ID: CODICE PROCEDURA 11317

**impianto eolico denominato “Parco Eolico di Manciano” di potenza complessiva 50,4 MW da realizzarsi in comune di Manciano (GR).**

PROPONENTE: **Gruppo Visconti Manciano S.r.L.**

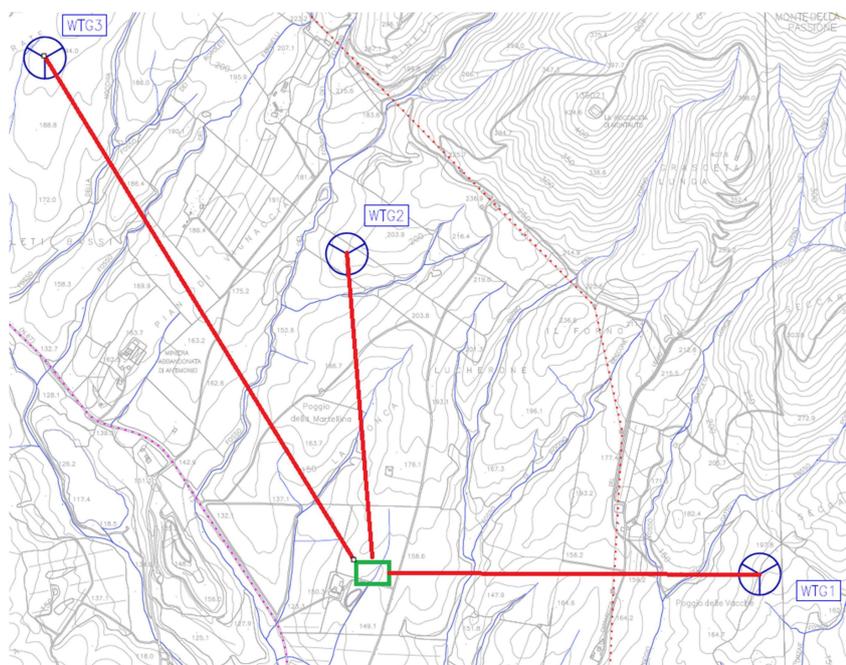
La **caratteristica di eccellenza** della trasparenza del suo cielo è stata calcolata in maniera scientifica ed è visionabile sul sito [lightpollutionmap.info](http://lightpollutionmap.info) (vedi immagine sotto) **dove è riportato un valore al 2015 pari a 21,70 magnitudini per secondo d'arco quadrato.**

Per quanto fin qui esposto, dato che il progetto del parco eolico prevede l’installazione obbligatoria di luci di segnalazione aerea delle pale eoliche e luci di servizio all’interno dell’area dell’intero impianto, tali luci con la loro intensità andrebbero a compromettere, a causa della diffusione di luce nell’ambiente aereo circostante, i presupposti alla base del progetto descritto sopra, in particolar modo gli intenti più scientifici. Anche il peggioramento di alcuni punti decimali del valore SQM indicato sopra, andrebbe di fatto e irrimediabilmente a precludere la visione di oggetti
